**高速実験炉原子炉施設（「常陽」）
第43条（試験用燃料体）に係る説明資料
＜指摘回答3＞**

2022年3月22日

**日本原子力研究開発機構 大洗研究所
高速実験炉部**

No. 267

【振動充填燃料（バイパック、スフェアパック）の特徴】

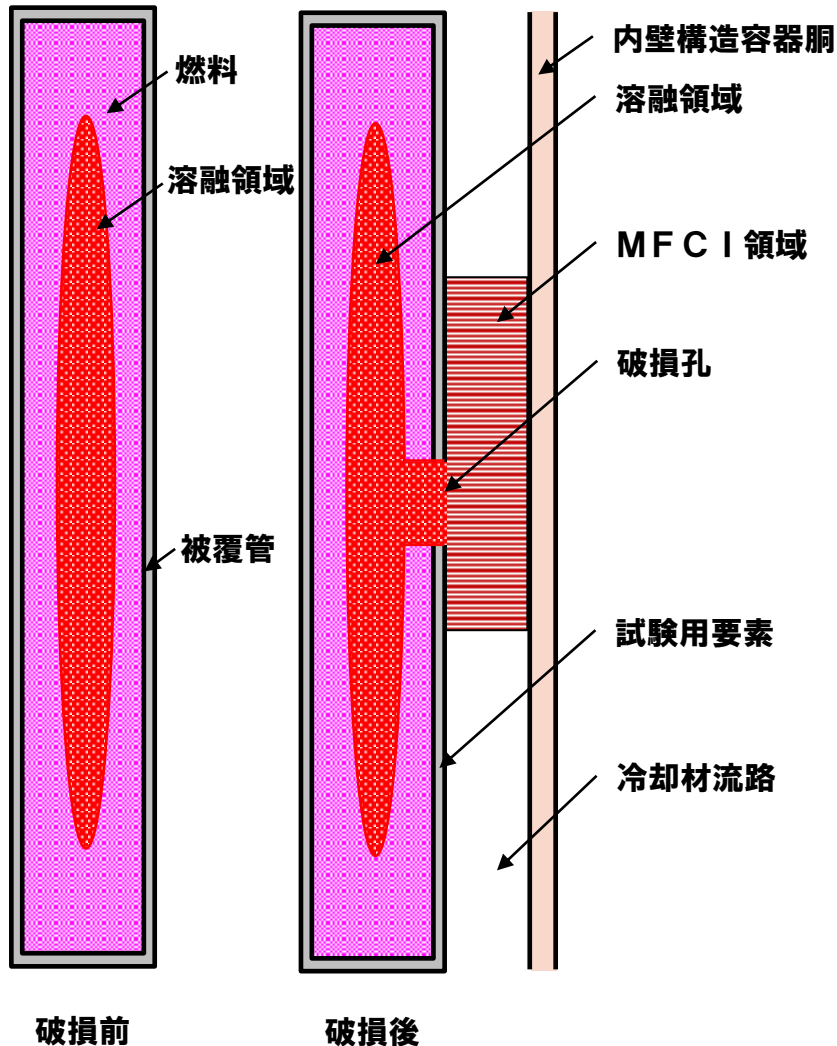
- **設置変更許可段階で仕様の幅が広い先行試験用要素に対して代表性を有する値を設定できるのか。振動充填燃料などデータの少ない燃料についてもどういった基準で熱的制限値を定めるのか説明すること。**

- 物性式は最新知見も考慮し、ペレット燃料と独立に設定する。
- 組織変化開始温度や組織変化領域密度をペレット燃料より低く設定するなど、ペレット燃料とは独立に設定する。
- 設計に使用する物性式や組織変化モデルは設工認段階で定め、申請書に記載する。
- ペレット燃料と同様に被覆管の健全性を確保する設計であり、さらに万一の事故に備えて内壁構造容器を使用する。
